Gemeinde Groß Nemerow

Beschlussvorlage	Beschluss-Nr: 05GV/11/003
Federführend: Bau- und Ordnungsamt	Datum: 01.03.2011 Verfasser: Herr Granzow
Endausbau Schwarzer Weg	
Beratungsfolge:	Abstimmung:
Status Datum Gremium	Ja Nein Enth. Änd.
Ö 17.03.2011 Gemeindevertretung der Gemeinde Groß Nemerow

Die neuvia ingenieure bereiten im Auftrag der Gemeinde Groß Nemerow die Planungen des Endausbaus der Gewerbegebietsstraße Schwarzer Weg vor.

Lageplan

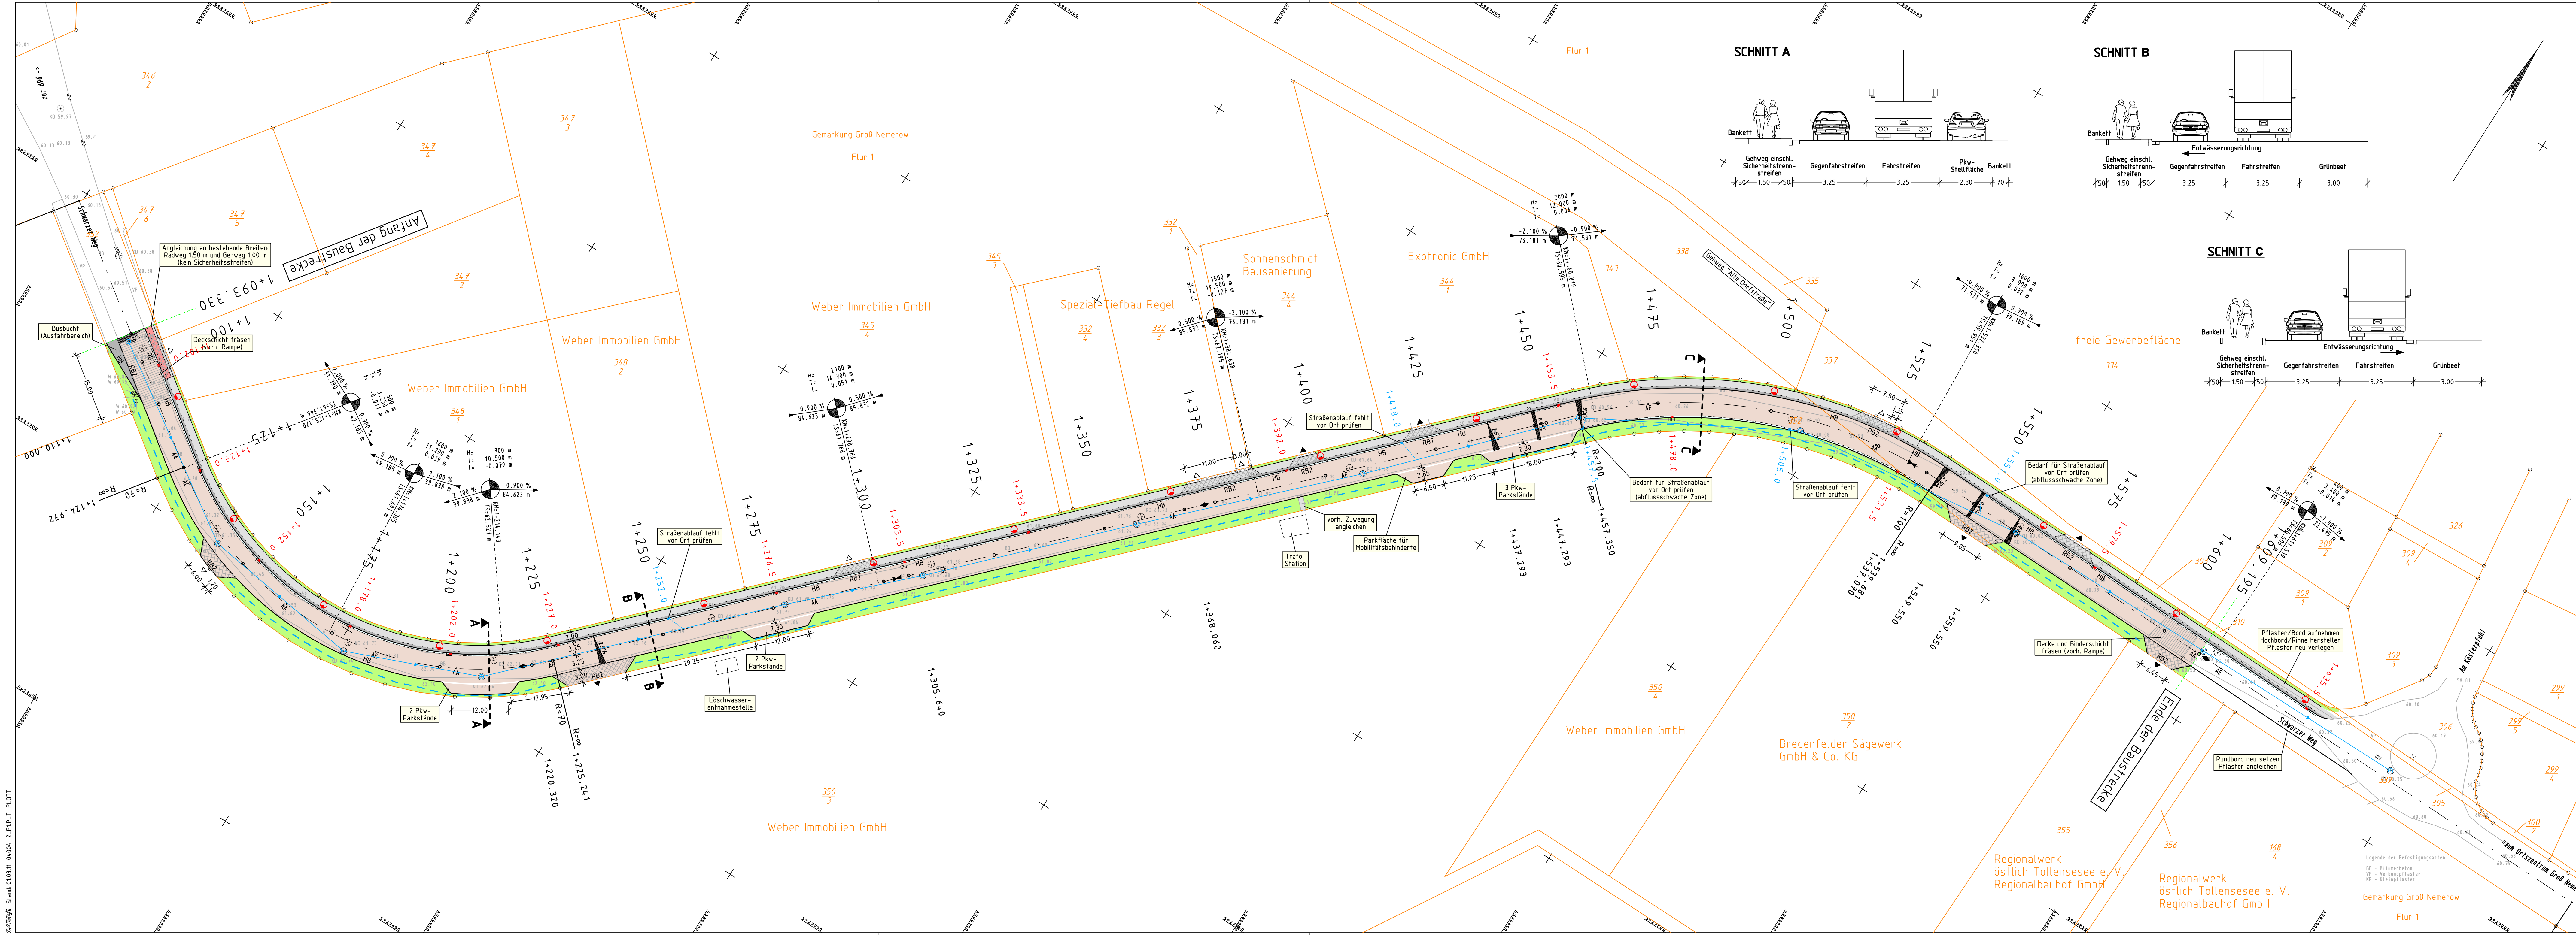
Die wichtigsten Änderungen sind:

1. Fußgänger/Radfahrer

Alt: gemeinsamer Geh- und Radweg B = 2,50 m

Neu: Gehweg + Sicherheitsstreifen B = 1,50 + 0,50 m, Radfahrer auf der Straße

2. Fahrzeug-Stellflächen

Alt: 18 + 1 Pkw / 2 Lkw / 1 Unterhaltungsstellfläche Trafo

Neu: 7 Pkw / 1 Pkw (für Mobilitätsbehinderte)

3. Kreisverkehr am Bauende

Alt: Ausbau vorgesehen

Neu: Ausbau entfällt
